**Zeitschrift:** Schweizer Ingenieur und Architekt  
**Herausgeber:** Verlags-AG der akademischen technischen Vereine  
**Band:** 108 (1990)  
**Heft:** 11

## Wettbewerbe

# Concours: Office fédéral de la statistique, bâtiment CFF, bâtiment PTT, Neuchâtel

### 1er rang, 1er prix (50 000 fr.): Bauart Architekten, Berne

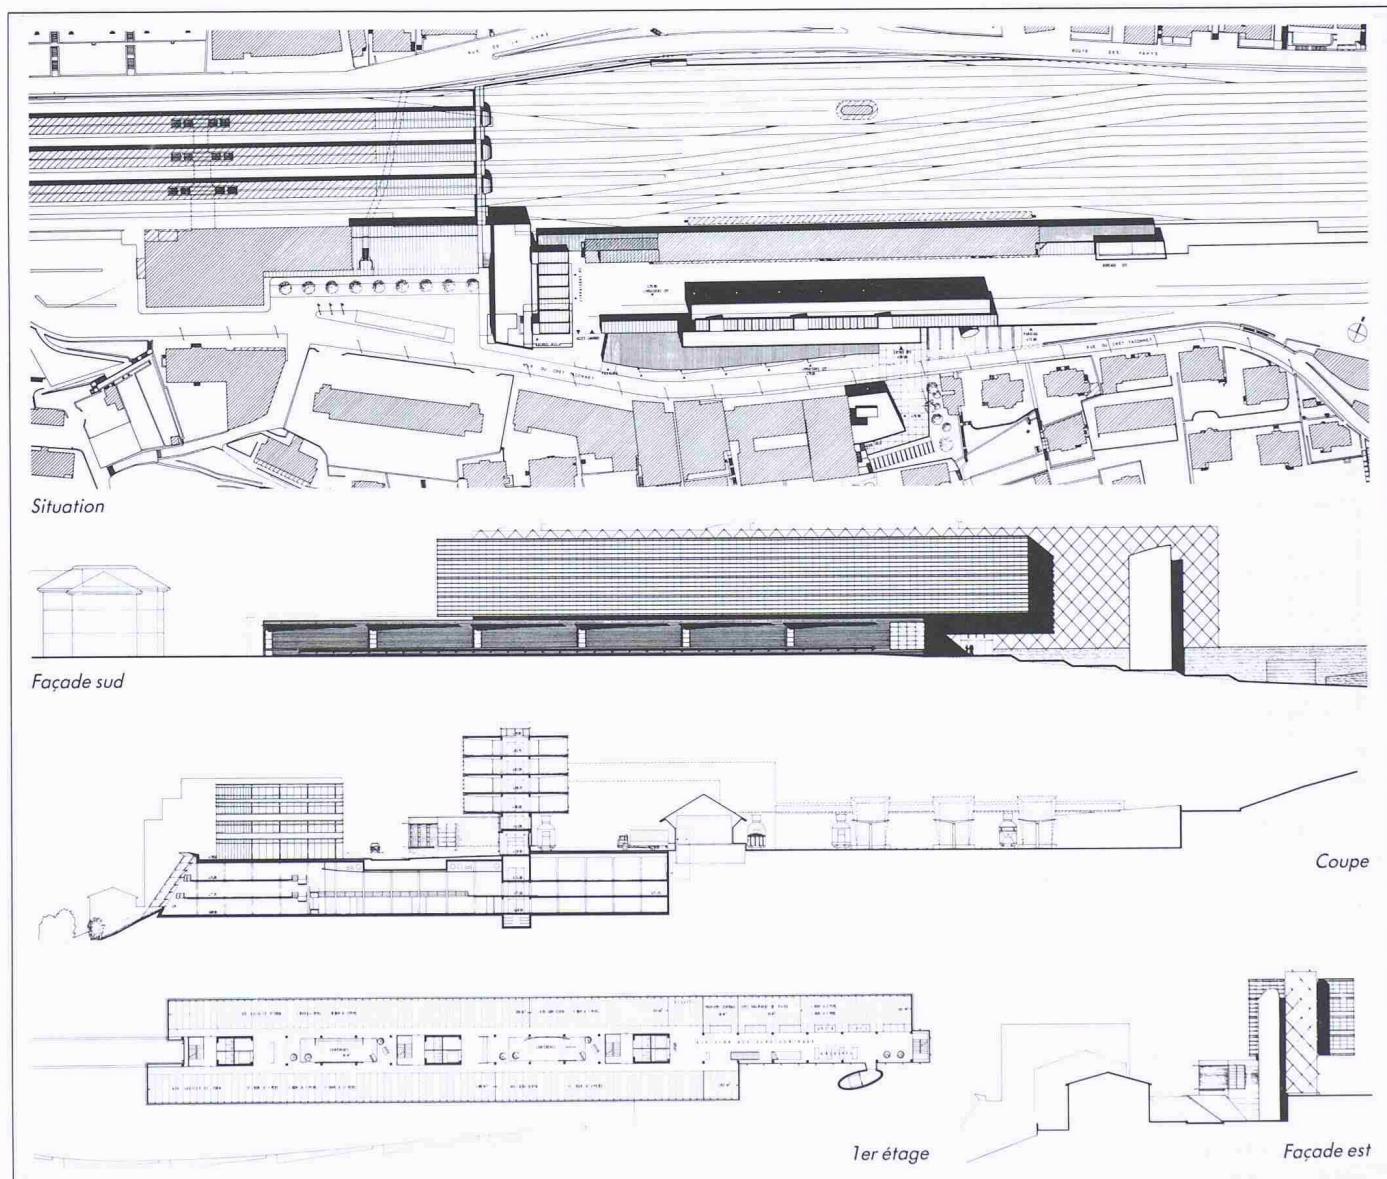
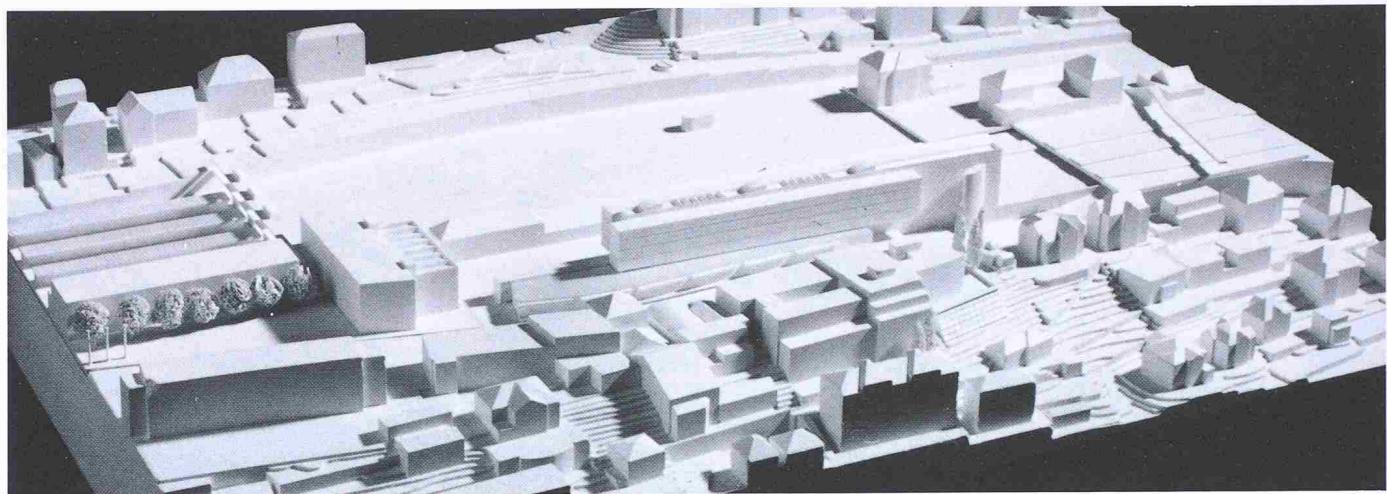
Ce projet s'inscrit avec précision dans la topographie du site. Par son attitude, il révèle et renforce l'ordre existant. L'occupation du terrain mis à disposition est rationnelle et économique. La forme urbaine proposée prend en compte les principaux éléments constitutifs du site, à savoir: la plate-forme artificielle et son socle sur la rue du Crêt-Taconnet; le dispositif ferroviaire, sa géométrie et sa logique; le bâti existant.

les rails remplace la halle aux marchandises et contient des surfaces pour l'exploitation postale ainsi que des bureaux et des ateliers pour des tiers; le deuxième volume se situe entre le quai de décharge et la rue du Crêt-Taconnet en retrait du mur de soutènement, pour permettre la réception de marchandises des deux côtés du bâtiment, par rail et par camion. Le bâtiment de tête, par sa volumétrie, joue le rôle de pivot et de signe architectural.

**Concours de projets:** Les éléments complémentaires proposés renforcent le parti et requalifient les espaces extérieurs. L'organisation de ces espaces est convaincante. Le caractère de structure d'accueil des volumes projetés permet une souplesse d'utilisation

sation et une adaptation à des fonctions différentes. Le bâtiment de l'OFS trouve sa forme dans la rencontre de deux géométries: celle de la rue du Crêt-Taconnet et celle de la gare CFF. Le caractère urbain du bâtiment est évident et les subtiles articulations de la coupe et des façades lui confèrent une grande élégance. La typologie du bâtiment permet une disposition logique et explicite des éléments principaux du programme.

La qualité du projet s'exprime par la synthèse des éléments constitutifs: interprétation d'un site urbain avec les moyens d'une architecture précise et subtile, typologie claire en correspondance avec le programme et l'organisation des espaces, économie de moyens, flexibilité d'usage.

2e rang, 2e prix (30 000 fr.): **Eric Repele**, Neuchâtel

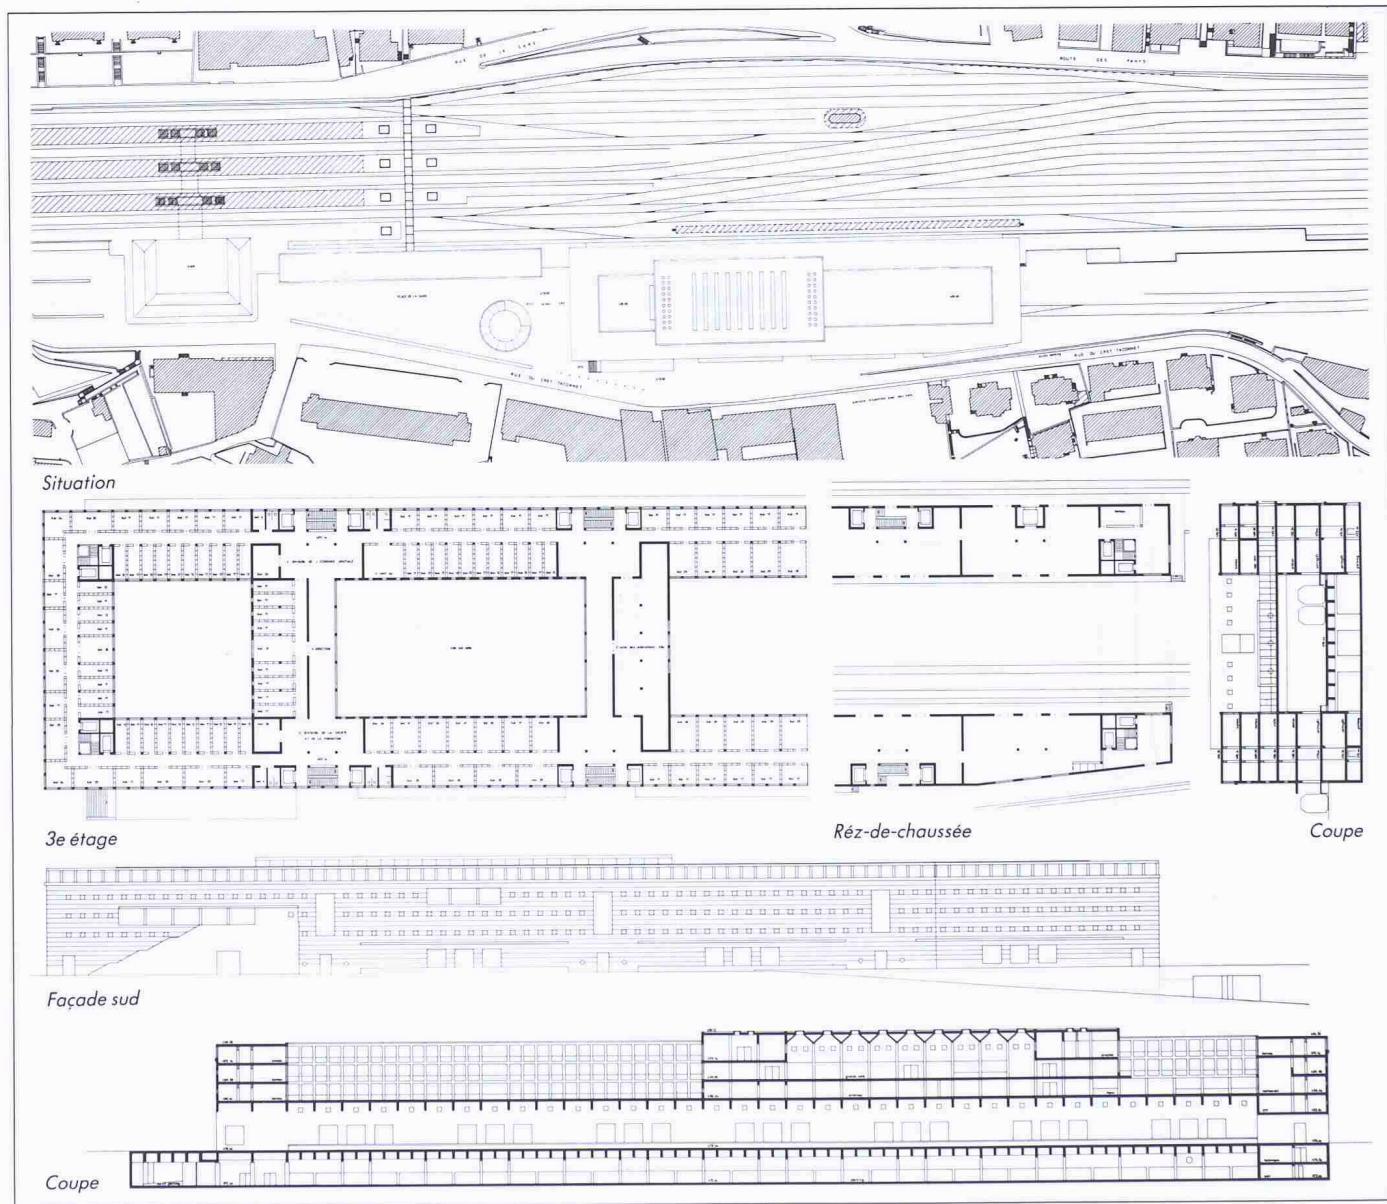
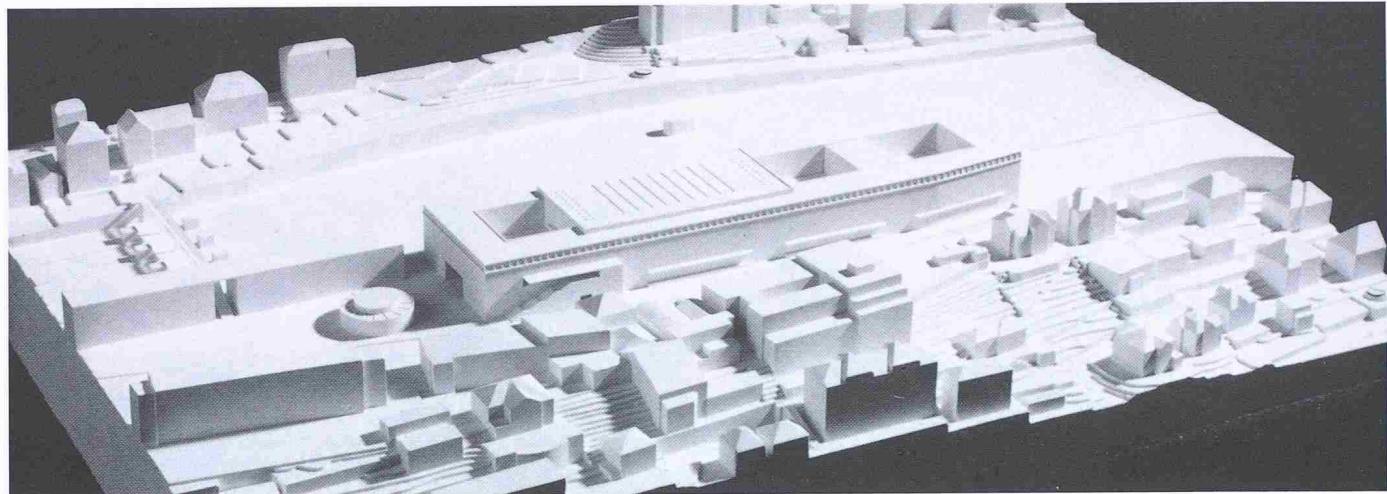
Le concurrent propose un concept clair en plaçant le corps principal parallèlement aux voies CFF et la halle aux marchandises. Il prolonge la gare, les quais et les arrête par une seule passerelle pour piétons soutenue par de lourds éléments verticaux. Il tente de créer l'équilibre de l'ensemble en plaçant l'exploitation postale comme volume d'articulation et de fermeture de la place de la Gare. Le terrain est

bien utilisé, le plateau a une certaine tenue, le rapport avec la structuration du site est équilibré.

**Concours d'idées:** L'équilibre des masses entre elles, anciennes et nouvelles, est excellent. L'expression volumétrique des bâtiments pour les PTT et les CFF n'a ni l'élégance ni la qualité du bâtiment principal.

**Concours de projets:** La proposition de la première étape est clairement démontré en maquette. Très autonome, son échelle ne concurrence en rien les bâtiments existants. L'expression dominante du bâtiment, ainsi que le jeu subtile des différents corps

sont heureux et harmonieux. Le tout donne une identification correcte du bâtiment. Les accès sont clairs. La proposition d'implanter la salle de recensement sous la rue du Crêt-Taconnet est intéressante. On accède à l'entrée de l'Office fédéral de la statistique par un hall d'accueil étiqueté.

Les niveaux inférieurs sont caractérisés par des structures claires et simples avec une trame uniforme et des portées économiques. Les porte-à-faux des dalles des niveaux supérieurs sont excessifs et exigent d'importantes hauteurs de construction.

3e rang, 1er achat (20 000 fr.): **Jean-Gérard Giorla et Mona Trautmann, Sierre**

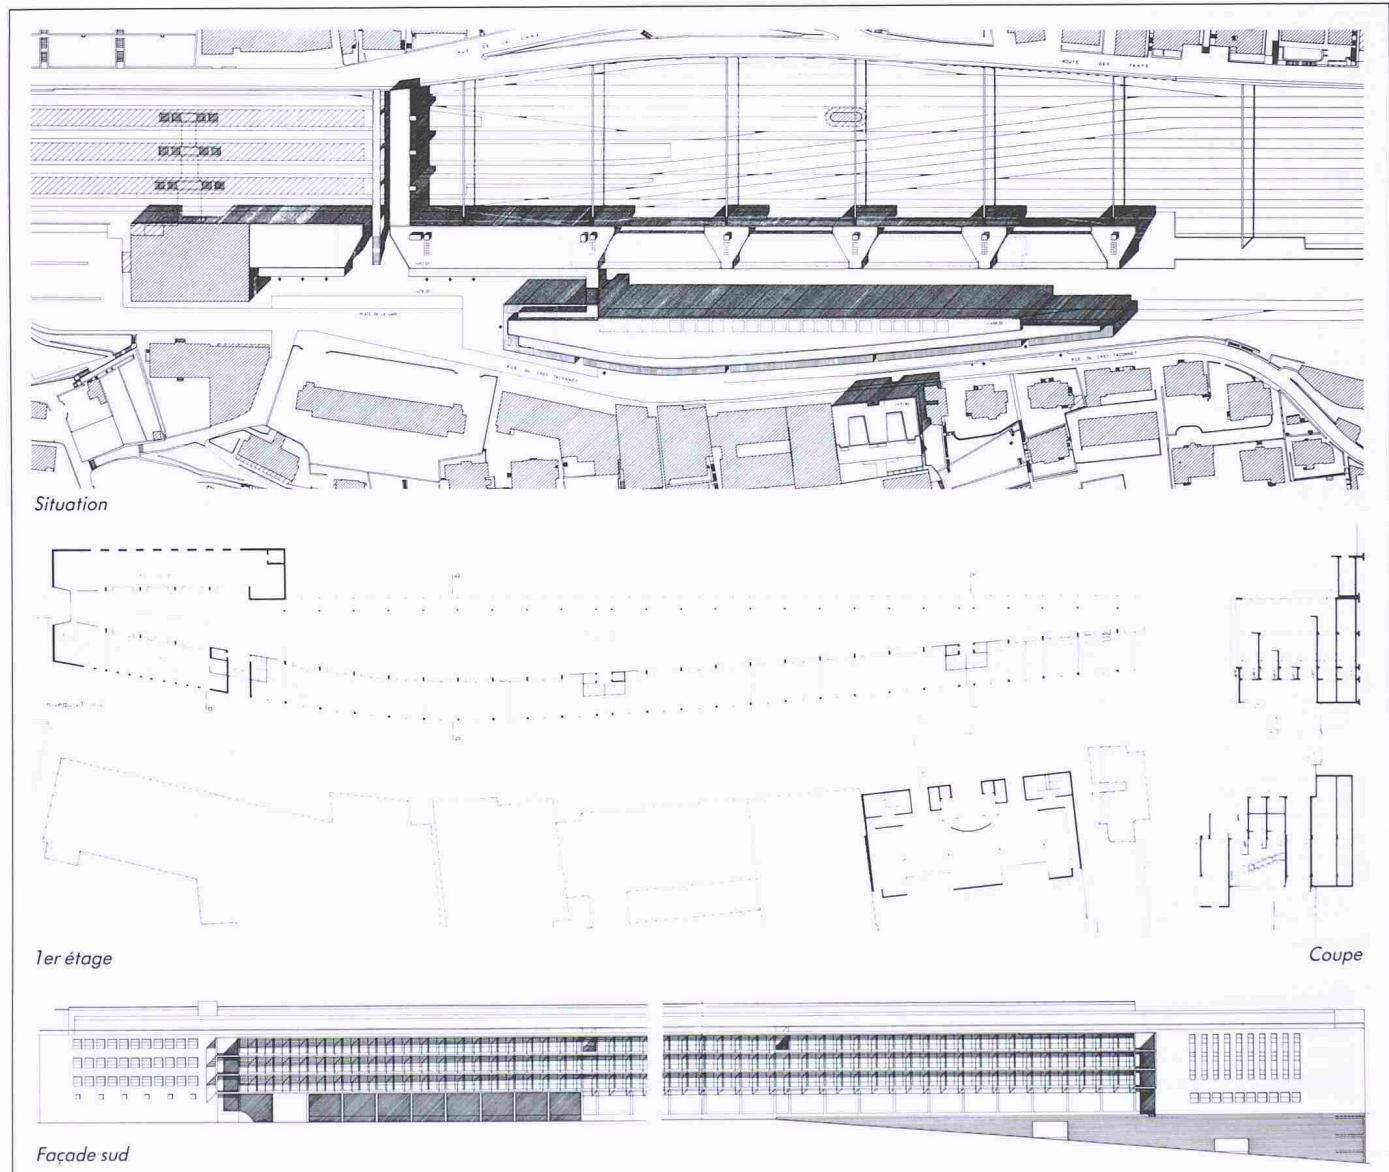
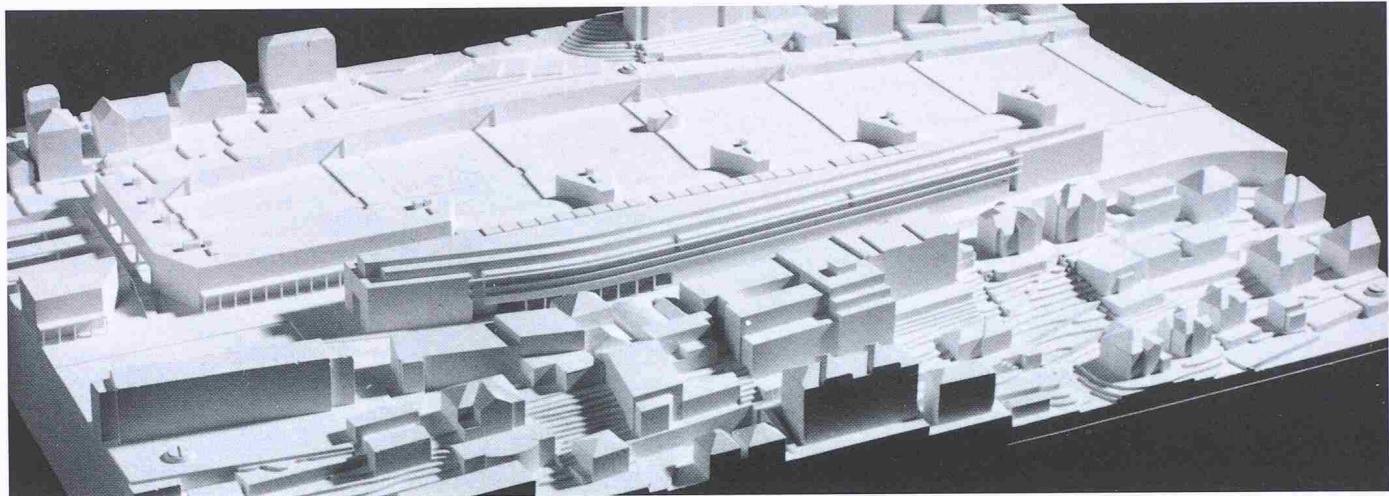
Ce projet est caractérisé: par une volumétrie longeant le réseau ferroviaire qui ne tient compte ni de l'échelle du quartier, ni de l'espace de la rue du Crêt-Taconnet. La volumétrie devient une autonomie formelle à l'intérieur de la ville; par une volonté absolue de créer un bâtiment administratif introduit, coupé du monde extérieur.

**Concours d'idées:** Le projet propose deux bâtiments qui empiètent la totalité de la plate-forme artificielle et qui créent avec la gare un espace public simple relié au quartier des Fahys par une passerelle bien située. Les accès routiers pour la poste et les CFF sont satisfaisants. Par contre, l'implantation des locaux de triage de la poste sous les voies de chemin de fer est inacceptable.

**Concours de projets:** Le bâtiment proposé est caractérisé: par une organisation intérieure ordonnée, stricte et symétrique, mais surtout suréquipée (23 ascenseurs, 10 cages d'escaliers); par un principe

constructif cohérent et conséquent avec le parti et l'organisation intérieure; par une suite d'espaces intérieurs intéressants aboutissant à la salle de recensement. Cette salle est d'une grande qualité spatiale.

Le défaut du projet, c'est son parti, à savoir son intraversion totale. La configuration de la ville de Neuchâtel, le degré des nuisances du quartier et la fonction publique de l'OFS ne justifient en aucun cas l'emploi d'un parti quasi monastique. De plus, le projet implique la nécessité de démolir la halle des marchandises lors de la première étape.

4e rang, 2e achat (15 000 fr.): **Patrick Mestelan et Bernard Gachet**, Lausanne

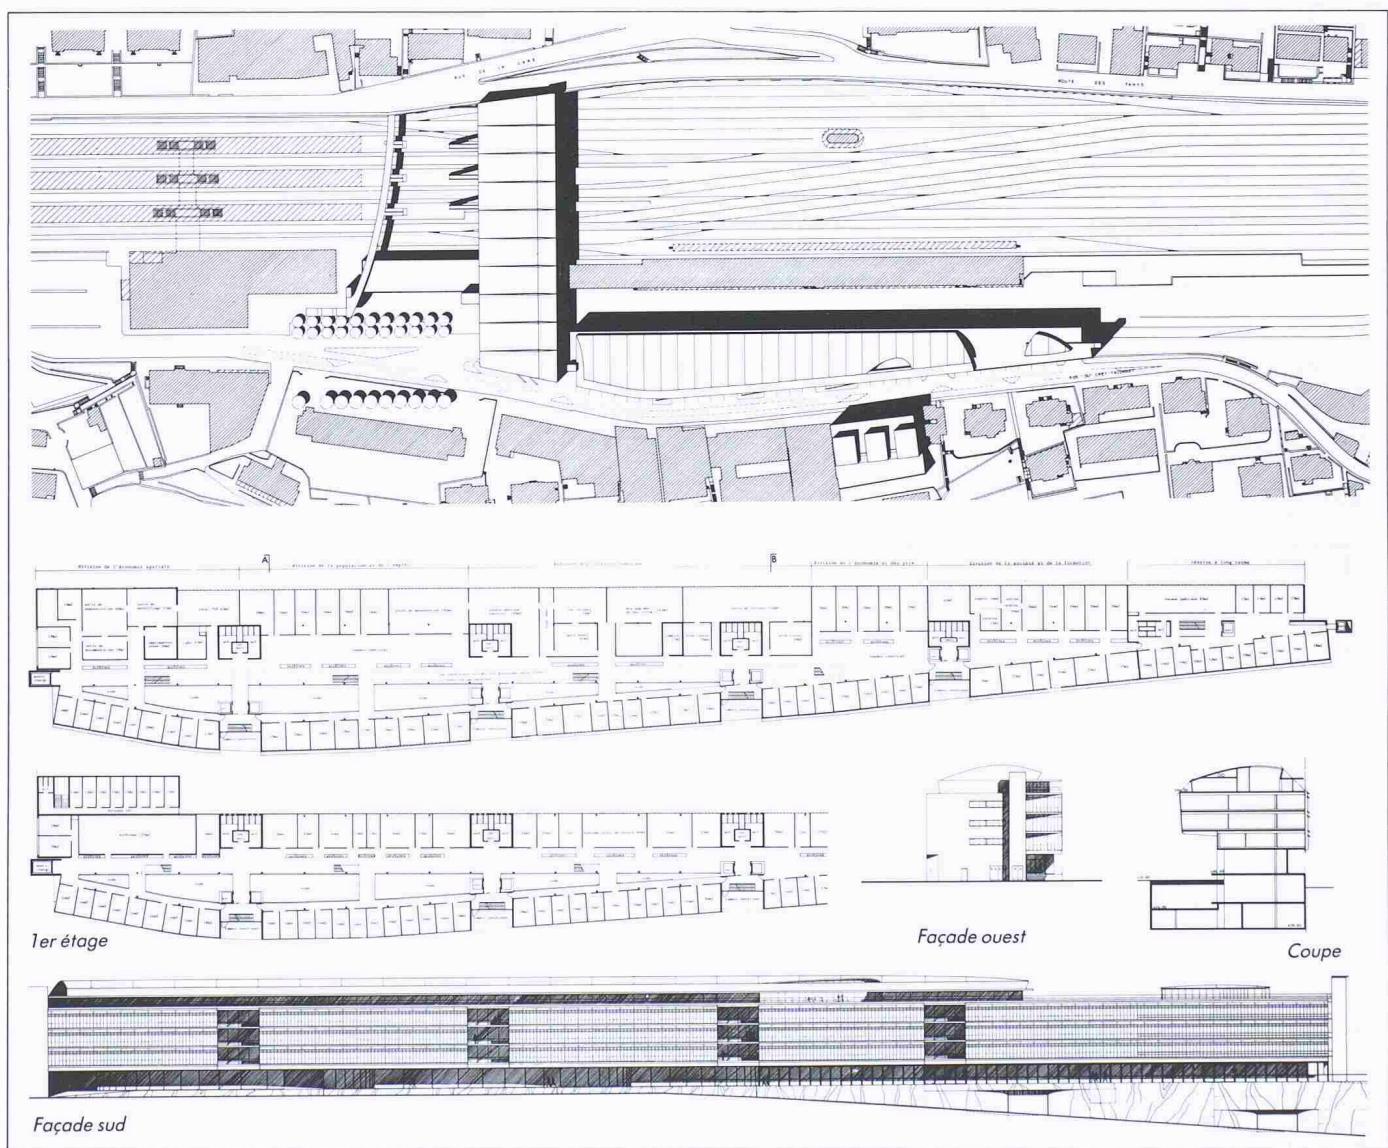
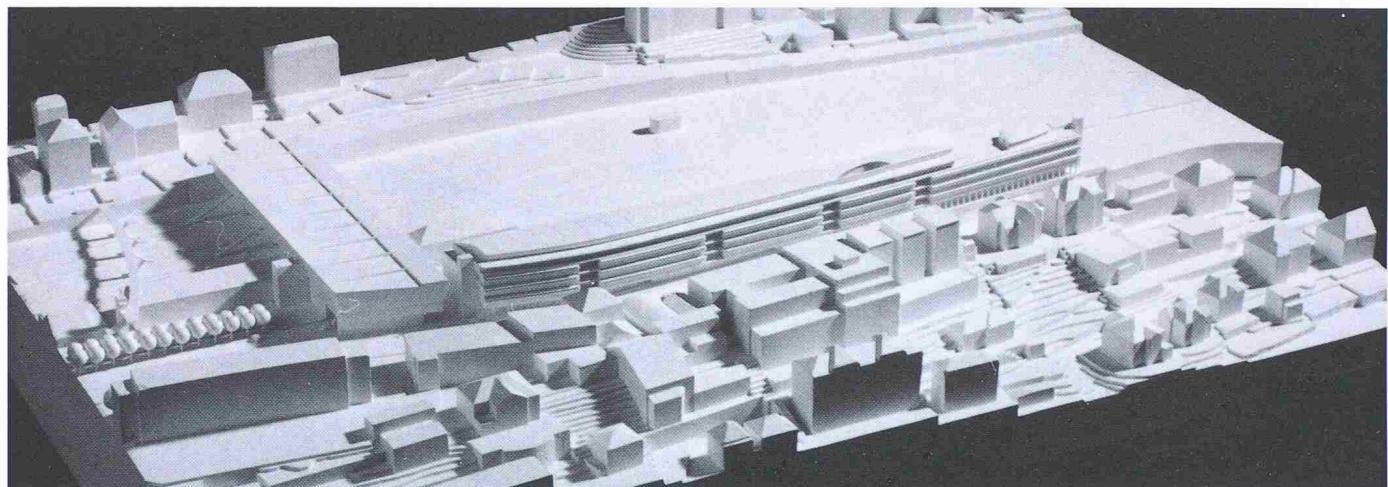
Le traitement des divers éléments du projet reflète une sensibilité certaine dans la lecture et la compréhension du lieu.

Concours d'idées: Le projet crée une série de volumes et d'espaces extérieurs simples, reconnaissant à la fois la plate-forme des voies, la bordure du plateau et son mur de soutènement exploité dans la déclivité pour les accès aux sous-sols, cela sans tou-

tefois porter atteinte au tissu existant: rue, place de la Gare et espaces de service à l'arrière. Le concurrent propose une organisation relativement claire des circulations, mais les accès aux espaces de service de la gare aux marchandises restent toutefois précaires.

Concours de projets: Cependant, malgré la clarté de la situation exprimée en volumes différenciés le projet présente notamment les faiblesses suivantes: démolition du bâtiment administratif des CFF en première étape et construction de nouveaux bureaux relativement éloignés; hall immense sur trois

niveaux, extrémités de bâtiment traitées de façon identique pour des fonctions diamétralement différentes; volume de construction uniforme avec portées généreuses mal adaptées aux fonctions en sous-sol et aux étages;

L'architecture reflète une réflexion réjouissante sur les volumes et les espaces. Une certaine dynamique émane de ce projet dont les idées-forces de bonne qualité sont demeurées à un stade non encore abouti. Sur le plan économique, le projet est avantageux en volume construit, mais se situe dans la moyenne des surfaces utiles.
